Expertise du document d'incidences de l'exploitation d'une ressource en eau saumâtre pour l'élevage de saumons – Le Verdon sur Mer (33)

Rapport final

BRGM/RP-73880-FR

Demandeur : DDPP de la Gironde

Figure 6 : Suivi du pompage d'essai de janvier 2023 (source : Arcagée, 2024)

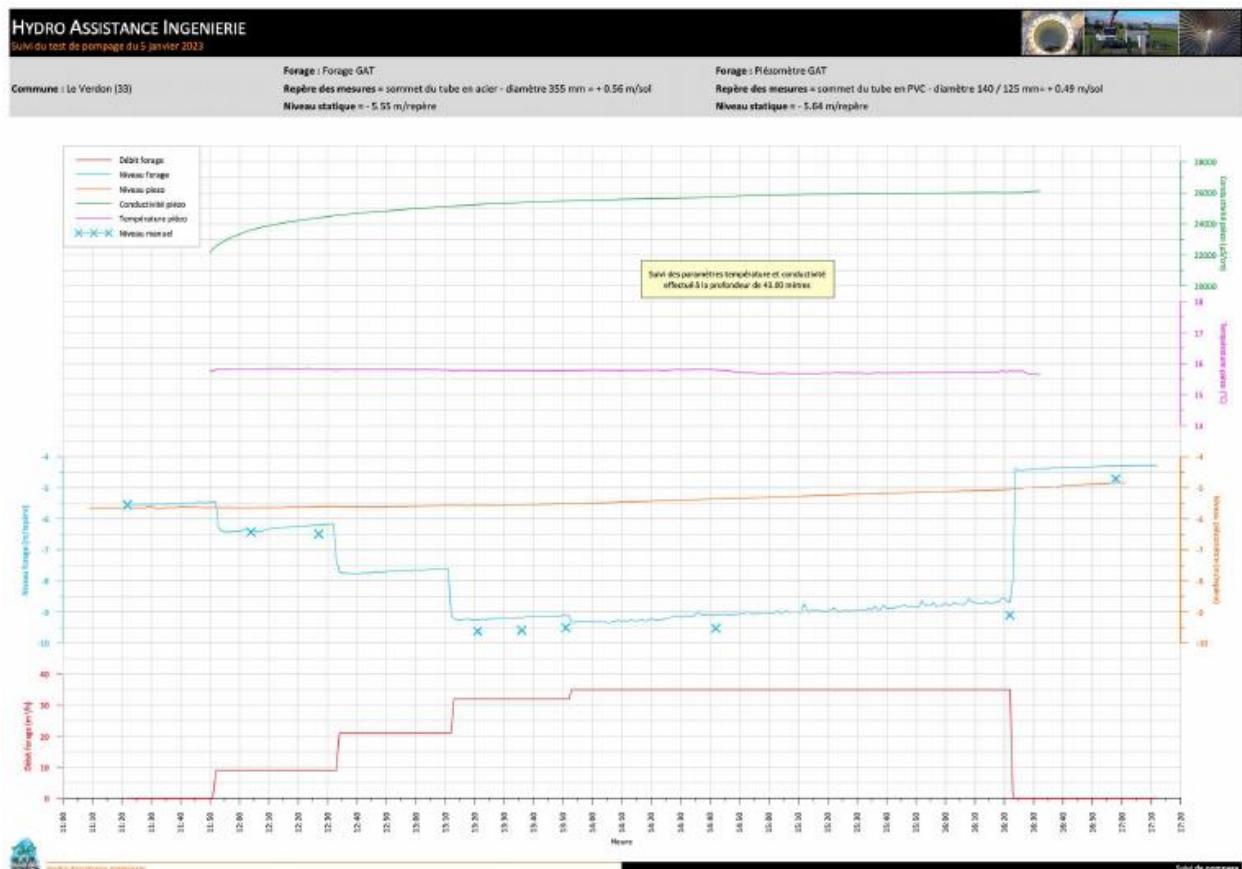
Le premier pompage réalisé en janvier 2023 peut fournir des premiers ordres de grandeur, mais sa durée de 2h30 (pour le pompage continu) est clairement insuffisante pour caractériser de manière fiable le comportement hydraulique de l'aquifère (paramètres hydrodynamiques et géométrie). Une durée minimale de 12 heures pour un essai longue durée est par exemple fixée par l'Arrêté du 11 septembre 2003. L'expertise se focalisera par conséquent sur les pompages d'avril et septembre 2023, conduits sur plusieurs jours.

En premier lieu, le suivi de conductivité mis en œuvre lors du premier pompage de janvier montre une augmentation de la conductivité de 0,7 mS/cm sur les deux heures d'essai, ce qui est significatif sur une durée aussi courte. Malgré cet indice de dérive de la minéralisation, ce suivi n'a pas été remis en œuvre sur les pompages longs, ce qui ne permet pas de caractériser le phénomène : la dérive est-elle liée à une modification des contributions des différents réservoirs ? Se poursuit-elle sur le long terme ? Ou est-elle plutôt cyclique en lien avec les marées ?

Figure 16 : Piézométrie simulée en pompage sur un forage à 50 m³/h (source : Arcagée, 2024)

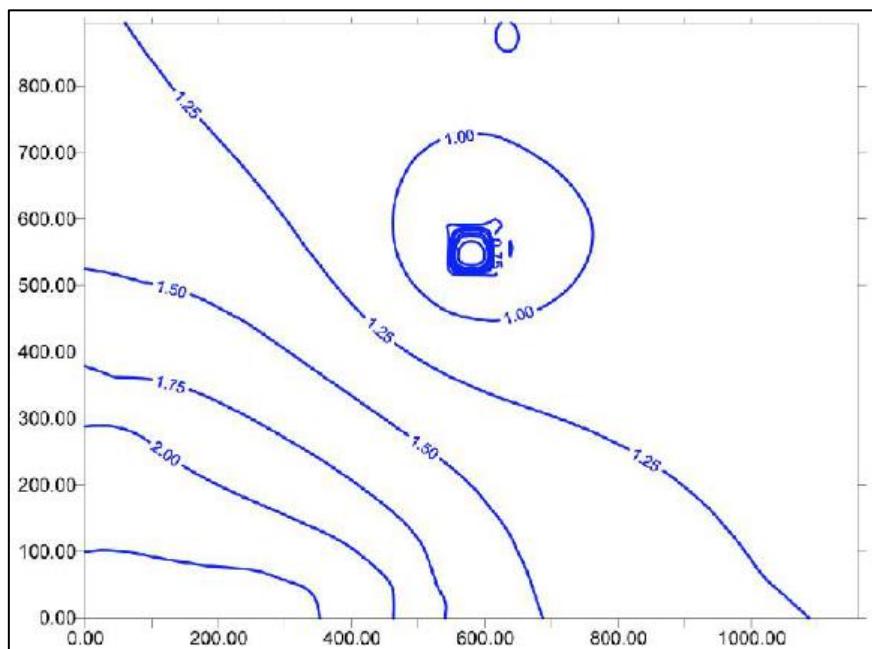
- le calage d'un modèle doit s'effectuer à partir de données d'observations. Il est généralement calibré en régime permanent pour représenter les hétérogénéités spatiales puis en régime transitoire pour représenter la dynamique du système. Le calage, confrontation des données simulées et observées, permet de s'assurer que le modèle reproduit le fonctionnement observé de l'aquifère. Le choix d'effectuer un calage sur la base d'un pompage fictif, dont le rabattement est estimé par ailleurs, n'est pas conforme aux règles de l'art ;

Figure 17 : Piézométrie simulée en pompage sur 6 forages à $80 \text{ m}^3/\text{h}$ chacun (source : Arcagée, 2024)

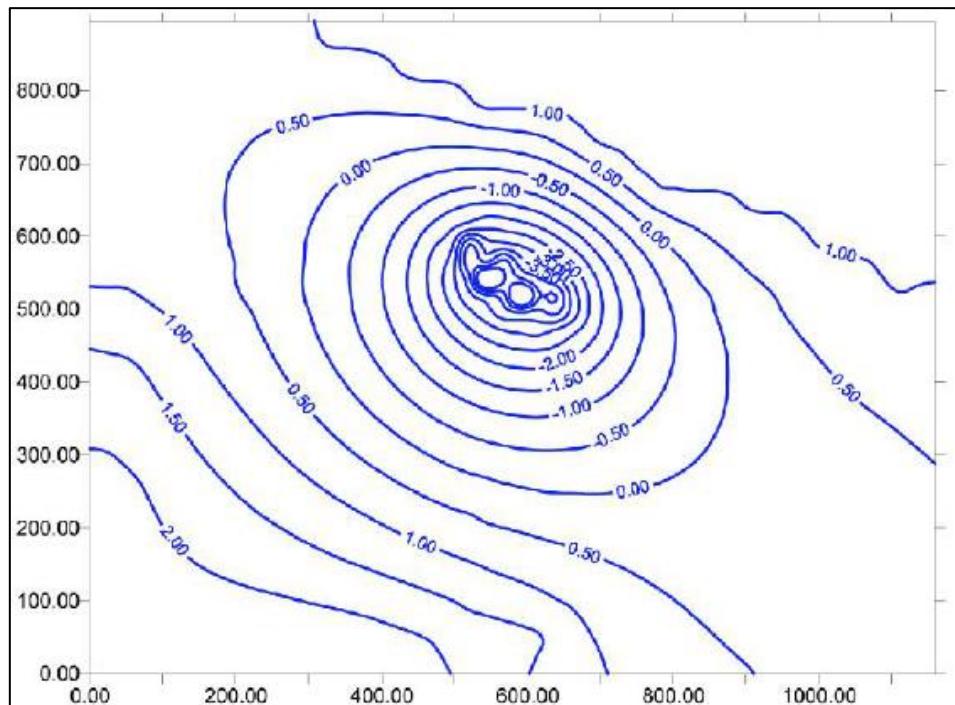
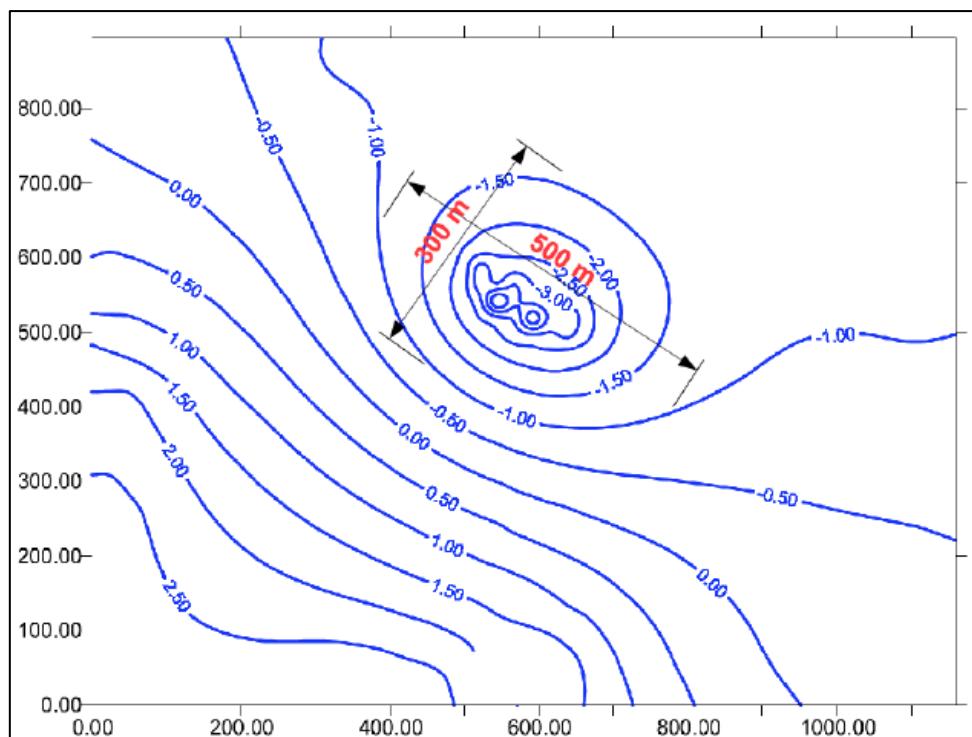
- o l'extension du modèle utilisé, de l'ordre de 1200 x 900 m, est insuffisante dans ce contexte de nappe captive transmissive ; les piézométries restituées (Figure 17, Figure 18) montrent clairement que l'aire d'influence des pompages atteint les limites du modèle ; or les règles de l'art établissent que les limites d'un domaine modélisé doivent "*se situer au-delà de la zone d'influence des scenarios les plus contraignants en termes d'extension spatiale des impacts cumulés*" (Barthelemy *et al.*, 2016) ;

- o des limites à potentiel imposé ont visiblement été introduites dans le modèle ; la première borde l'aquifère à l'est et au nord-est, vraisemblablement pour reproduire le lien hydraulique avec l'estuaire, ce qui serait alors cohérent avec le contexte ; la seconde, au sud-ouest, sert probablement à contraindre le sens d'écoulement de la piézométrie initiale, mais elle n'est étayée par aucune mesure effective et limite artificiellement l'extension de l'aire d'influence dans ce secteur du modèle et force son extension selon un axe sud-est – nord-ouest.

Figure 22 : Suivi du niveau piézométrique de GAT-Pz pendant le pompage d'avril 2023 sur GAT-F (source ArcaGEE, 2024, avec commentaires BRGM en rouge)

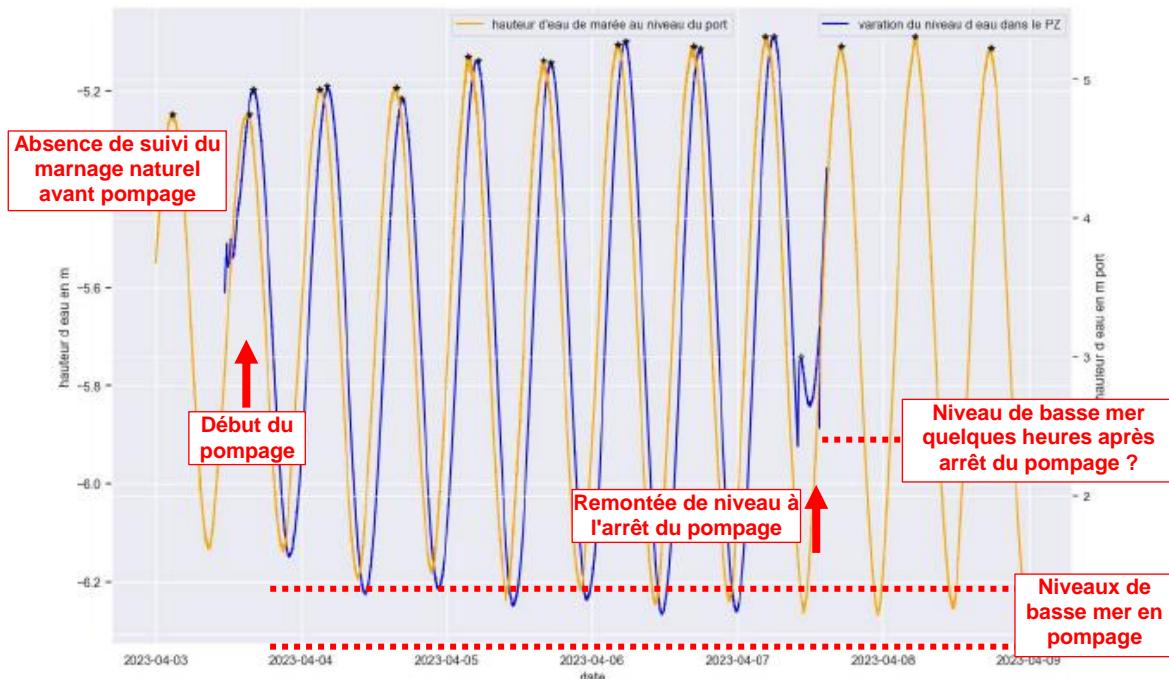
- en premier lieu, le suivi de niveau dans GAT-Pz (Éocène moyen à inférieur) lors du pompage d'avril 2023 est repris dans la Figure 22 ci-après ; une remontée brutale du niveau de GAT-Pz est visible en milieu de journée le 7 avril 2023, dans une temporalité concordante avec l'arrêt du pompage dans GAT-F, puis une redescension, qui ne sont ni évoquées ni expliquées ; en l'absence d'autre incident ou action mentionné, cette remontée ne peut être qu'imputable à l'influence hydraulique de l'arrêt du pompage, qui s'estomperait ensuite rapidement car l'influence de la marée redeviendrait prépondérante ; cela impliquerait une influence de ce pompage à $76 \text{ m}^3/\text{h}$ dans le Plio-Quaternaire sur le niveau piézométrique dans l'Éocène de plusieurs dizaines de centimètres ;

Figure 23 : Zoom du graphique présenté en Figure 11 sur les variations de niveau piézométrique des basses mers du 28/09/2023 autour de 23h (avant arrêt du pompage) et du 29/12/2023 autour de 12h (lors de l'arrêt du pompage) - source ArcaGEE, 2024, avec commentaires BRGM en rouge)

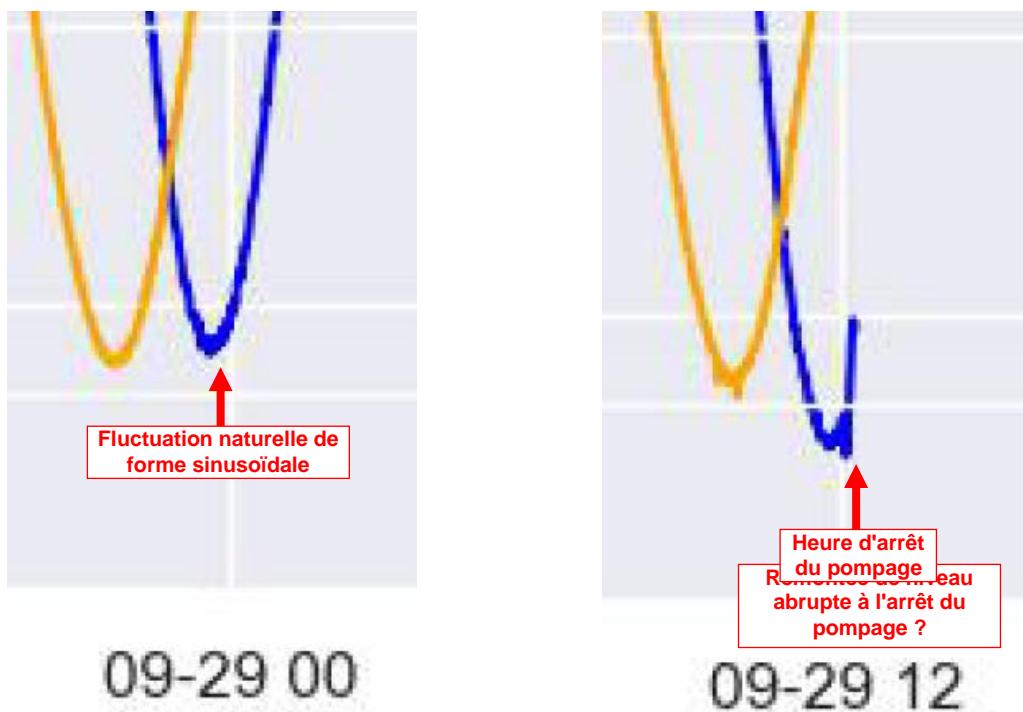
- d'autre part, le niveau dans GAT-Pz n'est suivi que pendant quelques minutes après l'arrêt du pompage de septembre 2023, en début de marée montante ; la remontée de niveau, au moment de l'arrêt du pompage, paraît plus abrupte que sur les marées montantes sinusoïdales précédentes (Figure 23) ; la résolution du graphique et la durée du suivi sont cependant insuffisants pour être confirmer cette hypothèse.
